DECKBLATT 11

Entwurfs- und Genehmigungsplanung im Projekt „Revitalisierung von Teilflächen des Siebendorfer Moores

**Mithilfe beim Planfeststellungsverfahren vom Büro AFRY
(15 Seiten)**

Mithilfe beim Planfeststellungsverfahren

Abbildung 4 Waldersatzfläche (grün)

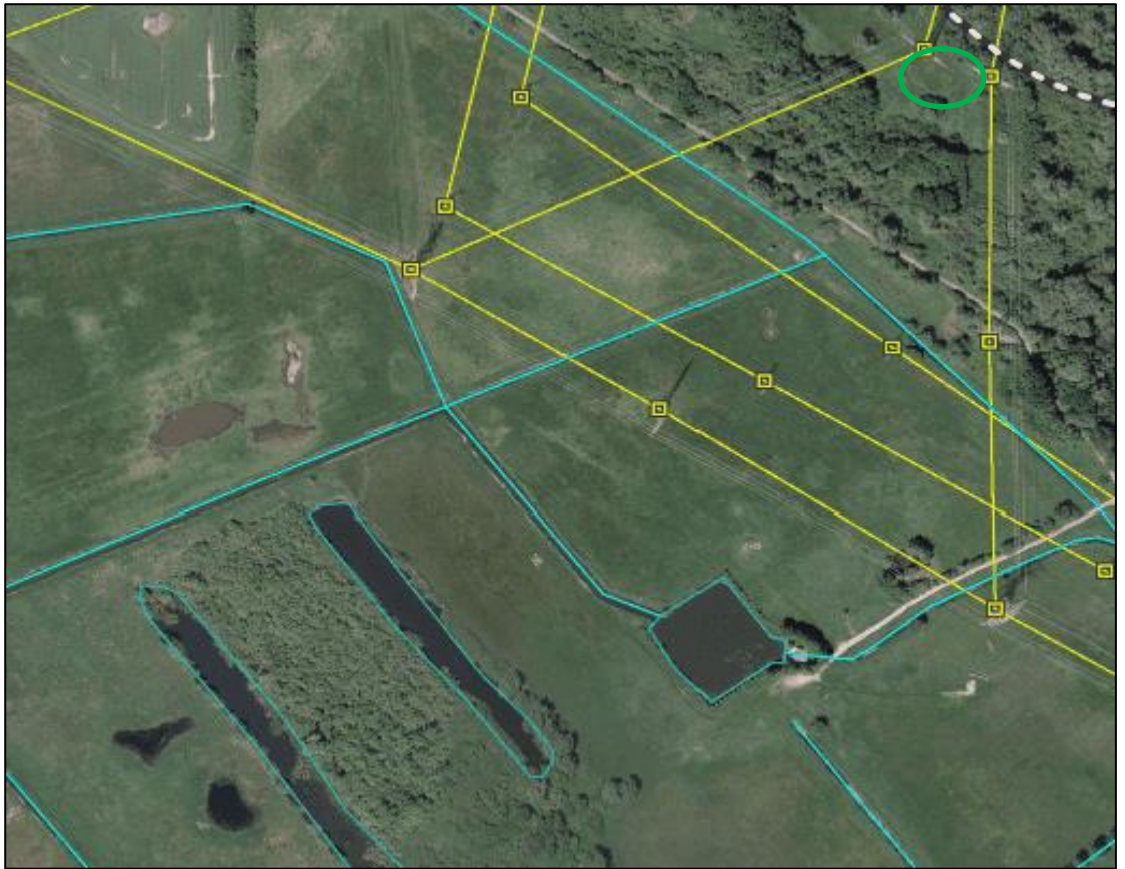
Bei der Waldverlustfläche handelt es sich um Erlen- und Birkenwald stark entwässerter Standorte (Biotoptyp WFD). Der Waldausgleich wird in einem Verhältnis von 1 : 1 vorgenommen. Für den Waldausgleich werden Grünlandflächen vorgesehen, die Geländehöhen größer 40,35 m HN aufweisen. Der Waldausgleich soll durch Sukzession (Eigenentwicklung) erfolgen. Die dafür vorgeschlagene Fläche ist der Abbildung 4 zu entnehmen.

Abbildung 5 Regenrückhaltebecken

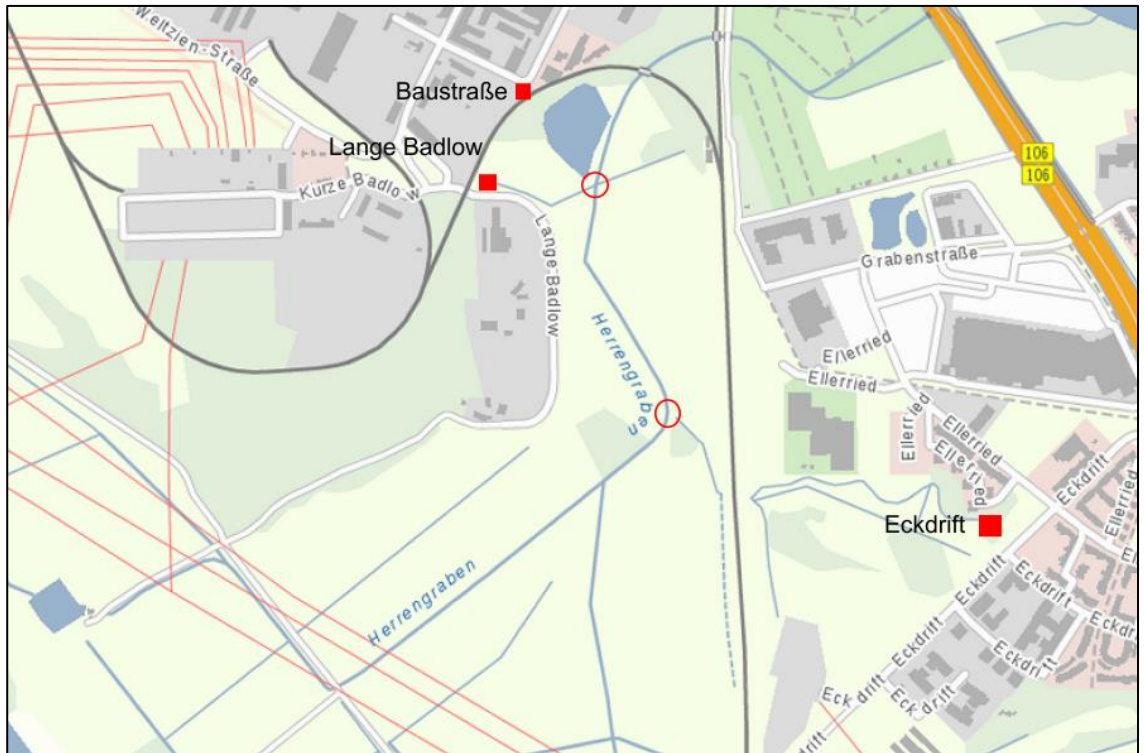
In der Nähe der für die Maßnahme vorgesehenen Fläche befinden sich die 3 Regenrückhaltebecken Baustraße, Eckdrift und Lange Badlow der Schweriner Abwasserentsorgung. Es soll geprüft werden, ob es zu Auswirkungen auf die Funktionsfähigkeit kommen könnte. Die Standorte sowie Einleitungspunkte der Regenrückhaltebecken sind in Abbildung 5 sowie Anhang 2 dargestellt. Das Kartenmaterial für Anhang 2 wurde von der Schweriner Abwasserentsorgung bereitgestellt.

Das Regenrückhaltebecken Baustraße befindet sich nördlich vom Maßnahmengebiet. Aus den vorliegenden Unterlagen geht hervor, dass die Entwässerung nicht in die von der Maßnahme betroffenen Flächen erfolgen kann. Vermutlich erfolgt die Ableitung in das angrenzende Gewässer und von dort aus in den Herrengraben. Somit ist hier keine Wechselwirkung zu erwarten.

Östlich gelegen vom Maßnahmengebiet befindet sich das RRB Eckdrift. Die Entwässerung erfolgt über den KV 30.2, der wiederum in den Herrengraben einleitet. Durch die geplanten Maßnahmen werden die Wasserstände im LV 10 je nach Abflusszustand um 0,06 bis 0,14 m abgesenkt, wodurch die Funktionalität nicht beeinflusst wird.

Das RRB Lange Badlow liegt nördlich vom Maßnahmengebiet nahe des RRB Baustraße. Es entwässert in den KV06, der in den Herrengraben einmündet. Wie bei Eckdrift sind auch hier somit keine negativen Folgen für die Entwässerungsleistung zu erwarten.

Es ist festzustellen, dass die Funktionalität der RRB durch die geplante Maßnahme nicht beeinflusst wird, da die Entwässerungswege vollständig außerhalb des von der Maßnahme beeinflussten Gebietes liegen und diese nicht von Grundwasserstandserhöhungen betroffen sind.
